Dato: 16.03.2017
Vår ref.: 2017/198-6
Saksbehandlar: jannor
Dykkar ref.: «REF»

Søknad om løyve til 7 småkraftverk i Voss kommune. Melding om vedtak.

Søknad om løyve til 7 småkraftverk i Voss kommune. Fråsegn.

Fig. 6 Tiltaksområdet med avgrensa naturtyper og raudlisteførekomstar for planlagt Storagroe kraftverk.

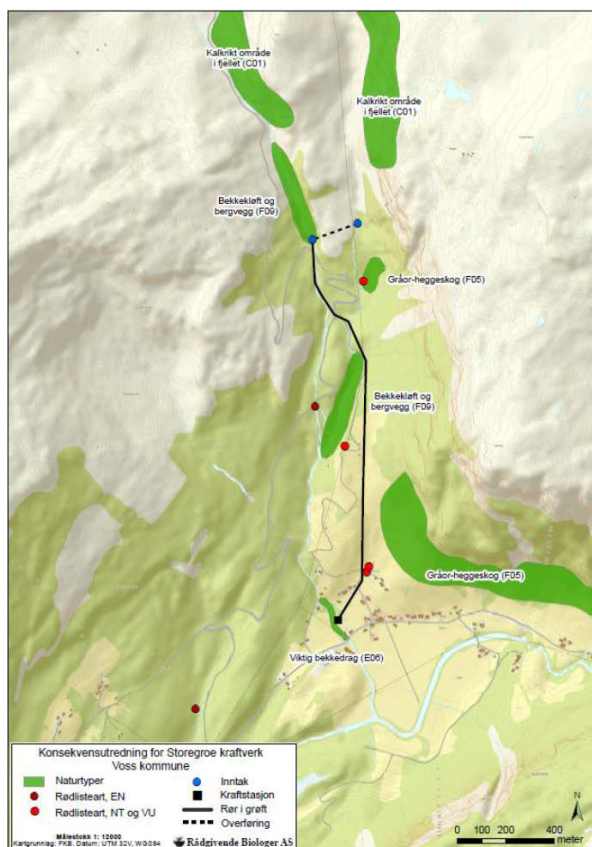
Fire raudlista artar er identifiserte i tiltaksområdet: Alm (sårbar), ask (sårbar), skorpefylltav (nær trua) og fossefylltav (sterkt trua) som vart identifisert på ei enkeltstående osp langs elva. Det er planlagt å laga tersklar og kunstig sprutsone ved denne ospa for å sikra eit fuktig miljø slik fossefylltav krev.

Fossefiltlav er «sterkt trua» og fell inn under denne retningslina. Under tvil meiner likevel fylkesrådmannen at det avbøtande tiltaket som er planlagt for å sikra eit fuktig miljø, dvs. tersklar og kunstig sprutsone ved ospa, er tilstrekkeleg til å rå til konsesjon.

Fig. 7 Osp med fossefyllav, raudlista og sterkt trua. Avbøtande tiltak: Tersklar og kunstig sprutsone.

Fig. 10 Det er avgrensa fire naturtypar innanfor influensområdet.

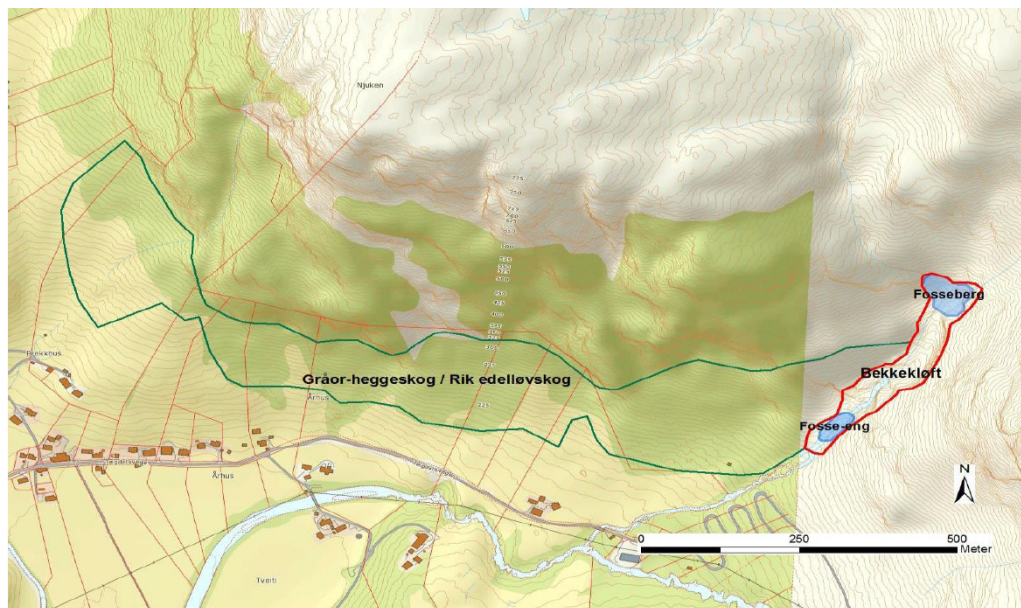
Slik fylkesrådmannen vurderer det, kjem tiltaket sannsynlegvis ikkje i konflikt med «kritisk truga» eller «sterkt truga» artar eller naturtypar Noreg har eit internasjonalt ansvar for. For å unngå konflikter med naturtypen rik edellauvskog, må tiltakshavar i samsvar med småkraftplanen si retningsline R5.1b i størst mogleg grad unngå inngrep i skogen i nedre del av tiltaket, dvs. langs nedgraven rørtrasé. For fossefall må oppsetting av reirkassar vurderast der trygge reirplassar forsvinn, og det må i anleggsperioden gjerast tilpassingar for eventuelle hekkande sårbare rovfugl i bergveggen under Nukjen slik at det ikkje blir anleggsarbeid i hekketida.

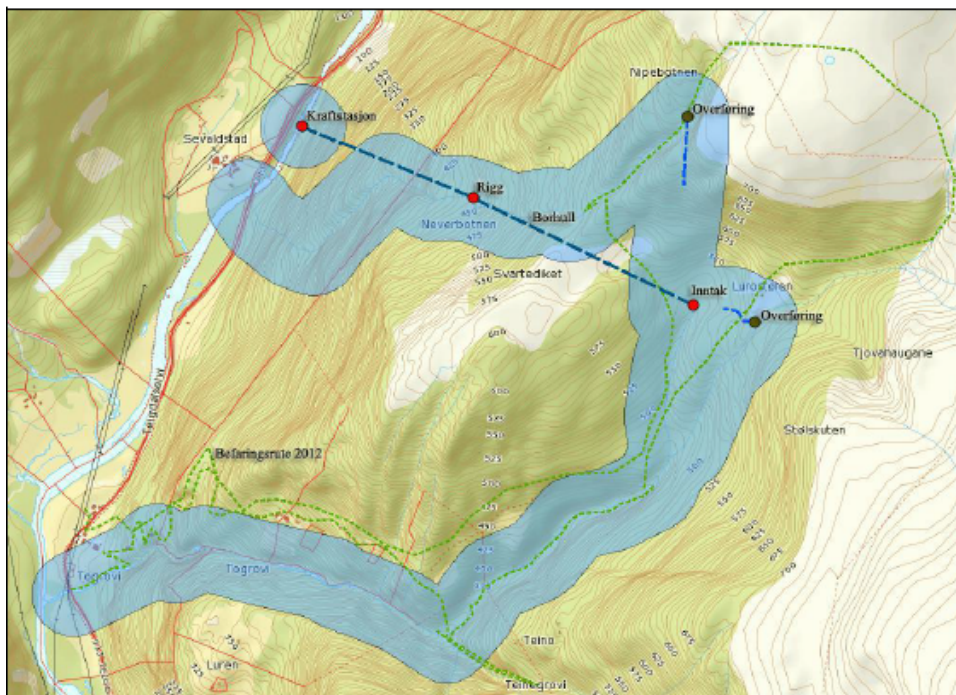
På grunn av relativt stor uvisse knytt til omfang og konsekvens for naturtypene bekkekløft og fosse-eng og raudlista artar knytt til desse naturtypene, er det fylkesrådmannen si vurdering at kunnskapsgrunnlaget ikkje er tilfredsstillande og såleis i strid med småkraftplanen sitt krav om at «i område der utbygging kan føra med seg skade på arts- og naturtypar av stor verdi eller område med potensial for slik, skal dette kartleggjast» (R11.5). Et slikt krav er òg i samsvar med kunnskapskravet i naturmangfaldlova (§ 8). Før eventuelt konsesjon vert gjeve, vil fylkesrådmannen difor stilla krav om ei grundigare kartlegging av naturtypene bekkekløft og fosse-eng både i tiltaks- og influensområdet. For influensområdet gjeld det også dei tilstøytande 200 m i Teinegrovi.

Fig. 21 Kartet syner influensområdet slik tiltakshavar avgrensar det. Fylkesrådmannen er kritisk til at influensområdet i Husagrovi frå «Overføring» og ned til Sevaldstad ikkje er konsekvensvurdert for manglande minstevassføring. Det er heller ikkje Lambagrovi frå «Inntak» og ned til Togrovi. Den øvre delen av influensområdet er beiteområde for villrein av «stor verdi» som ikkje er konsekvensvurdert. Det same gjeld influensområdet i Teigdalselvi og potensielle konflikter med lakseførande strekning av «stor verdi» inkl. sjøaure, «svært viktig» regionalt friluftsområde for fritidsfiske og registrering av vinterele og leveområde for andefuglar rett nedanfor utlaupet til Togrovi i Teiglandselvi. Fylkesrådmannen rår difor frå utbygging av Togrovi kraftverk.

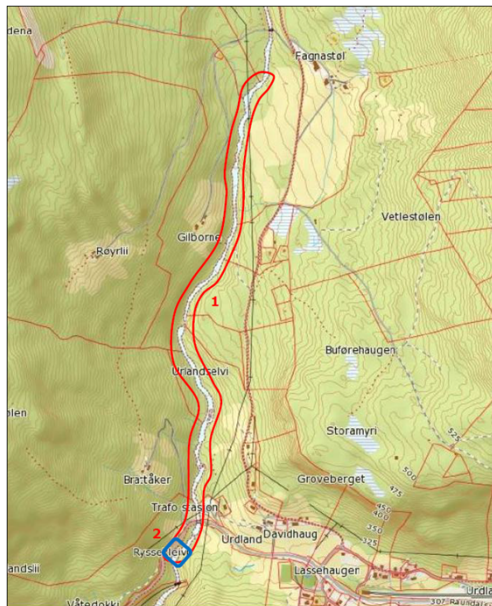
For fossefall må eigne reirkassar vurderast der trygge reirplassar forsvinn, jfr. R5.3 i småkraftplanen.

Sidan det ikkje føreligg ein spesifikk naturfagleg vurdering av den lokale aurebestanden knytt til eit verna vassdrag, vil fylkesrådmannen i samsvar med fylkespolitiske retningslinjer for søknad (R11.6) i småkraftplanen, krevja at det blir gjort. Det same gjeld for ferskvassbiologi.

Fig. 29 Dagens anlegg (til høgre) skal rustast opp som vist på kartet til venstre. I verna vassdrag kan konsesjon for kraftverk opp til 1 MW og opprusting av eksisterande anlegg vurderast om tiltaket ikkje

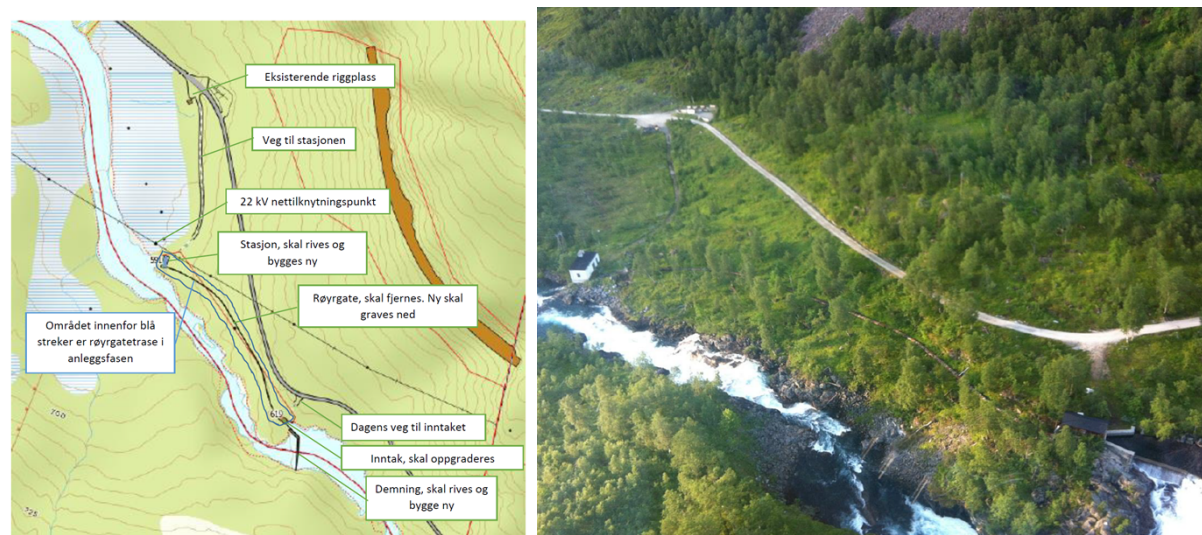
svekker verneverdiane i området (Fylkesdelplan for små vasskraftverk i Hordaland). Fylkesrådmannen vurderer opprustinga i Kleivelvi å vera innanfor retningslinene i fylkesdelplanen.
